改善箇所説明図

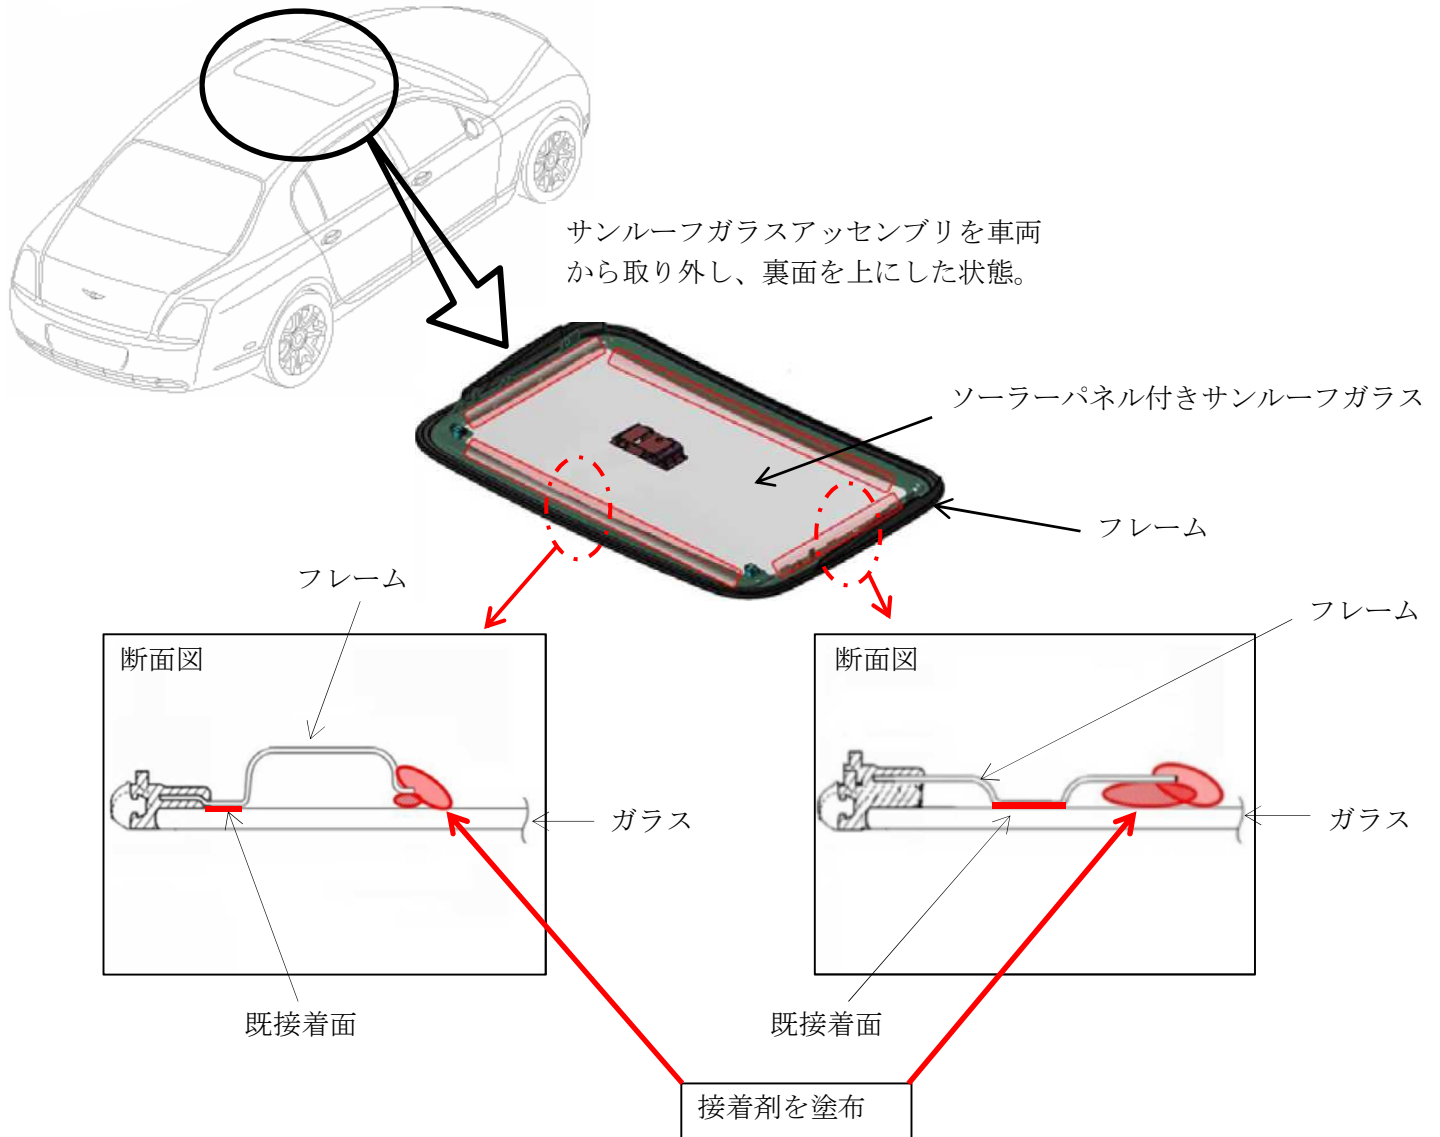
不具合の内容

サンルーフ付き車両において、サンルーフの製造が不適切なため、サンルーフガラスとフレームの接着力が低いものがある。そのため、使用過程で接着力が低下すると、走行中の風圧によってサンルーフガラスが脱落するおそれがある。

改善の内容

全車両、サンルーフガラス取付部に接着剤を追加する。

識別

サンルーフブラインドのクリップに黄色のペイントを塗布する。
